Dato:
11.01.2021

Løyve til oppføring av 4-mannsbustad - gbnr 322/166 s.1-4 hus 01
felt B24 Mjåtveit

Administrativt vedtak: Saknr: 034/21
Tiltakshavar: Mjåtveitmarka B16 AS
Ansvarleg søkjar: Tyark AS
Søknadstype: Søknad om løyve til tiltak med ansvarsrett.

Snitt A

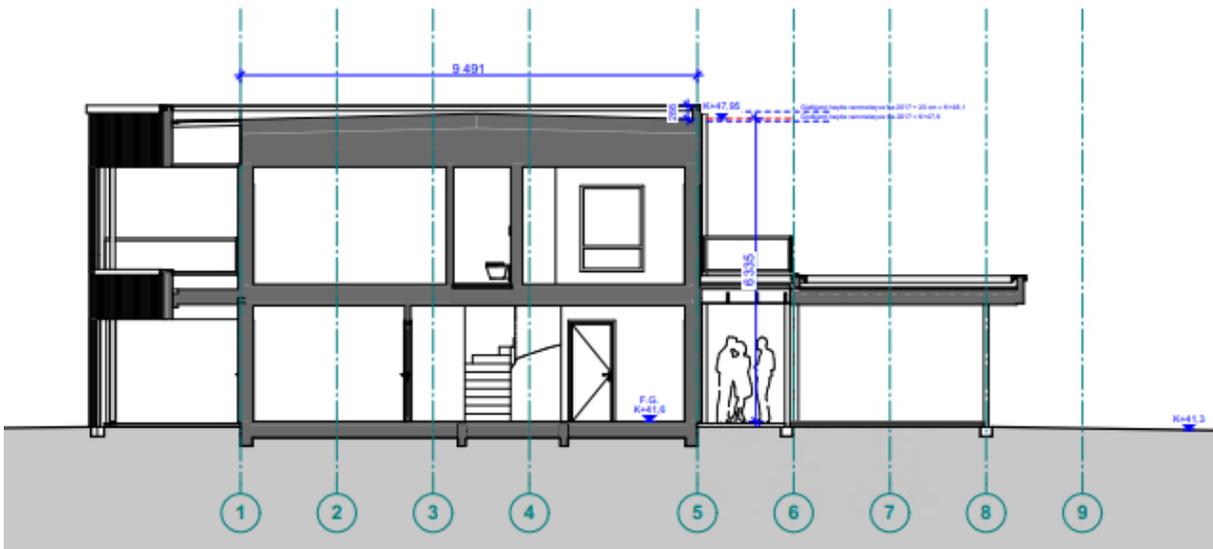
Som vist på blant anna terrengsnitt F vil hus 01 ha ei gjennomsnittleg mønehøgde på 6,25 meter. Dette er innanfor det reguleringsplanen angjev, og høgda på bygningen er dermed i samsvar med pbl § 29-4 første ledd siste setning, og kan godkjennast som omsøkt.

Det er søkt om topp golv på kote ca. + 41,6 og mønehøgde på kote ca. + 47,95. Det er søkt om planeringshøgde på kote + 41,3.
